Behandlingsutvalg	Møtedato	Saksnr.
Plan- og miljøutvalget	20.05.2010	089/10

BERNT BALCHENSVEI VEI 2- 42, REVIDERT BOLIGPROSJEKT TUN 2 - 4, DISPENSASJONER FRA REGULERINGSPLAN FOR FORNEBU, OMRÅDE 8.5, 8.6 OG 8.7

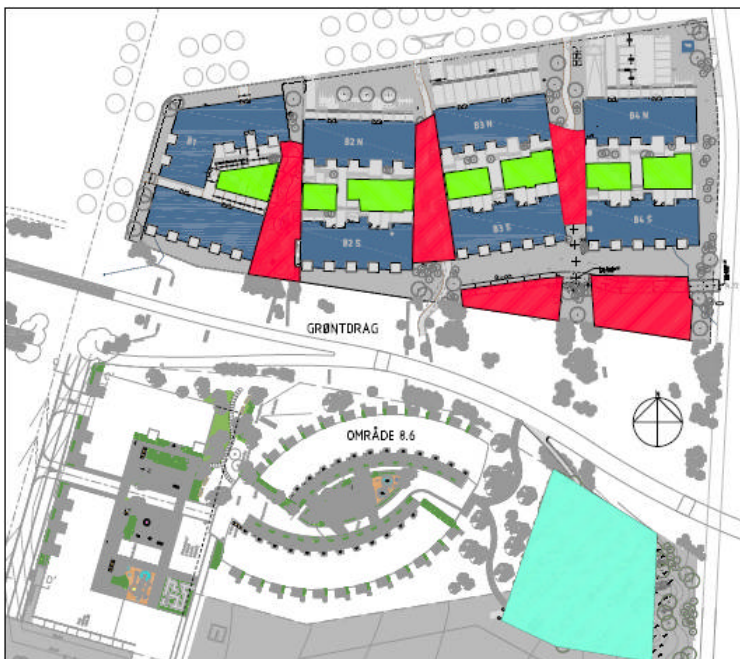
Reguleringsplanen gir rom for 5 etasjes blokker mot Bernt Balchens vei, mens det mot grøntdraget skulle være en trapping av bebyggelsen, der hver annen akse skulle trappes ned med ca. 3m slik at det ble en variasjon mellom 4 og 5 etasjer. Det søkes om å bygge i 5 etasjer hvor 5. etasje er inntrukket noe på de søndre blokkene.
